LINEA AV/AC TORINO – VENEZIA Tratta VERONA – PADOVA

SL07 - PROLUNGAMENTO SOTTOVIA AL km 27+817

RELAZIONE CONFRONTO PD/PE

2.2.1 Sezione tipo

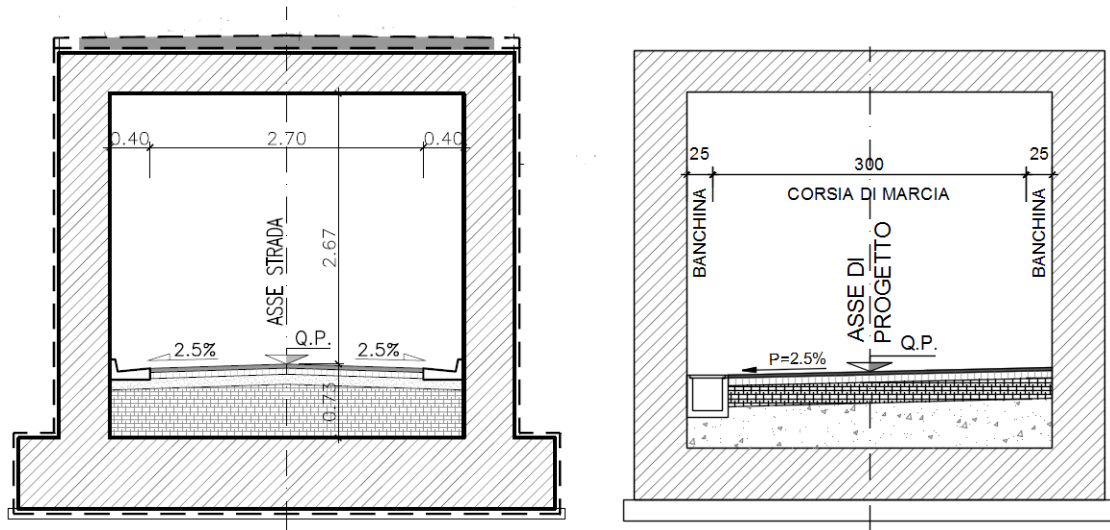
In ottemperanza al punto D.14 dell'istruttoria IN0D-RV-0000000393 è stata redatto un elaborato apposito inerente la sezione tipo della WBS in oggetto.

Inoltre, quest'ultima è stata diversamente impostata rispetto a quanto presente nel PD, anche tenendo conto delle dimensioni effettive della stessa. In particolare, la piattaforma stradale è stata predisposta con una pendenza monofalda del 2.5 %. All'interno del sottovia, inoltre, in luogo delle cunette alla francese è stata prevista una canaletta grigliata carrabile per la raccolta dell'acqua di piattaforma.

Di seguito si riportano le due sezioni a confronto. Per maggiori dettagli si faccia riferimento agli elaborati specifici.
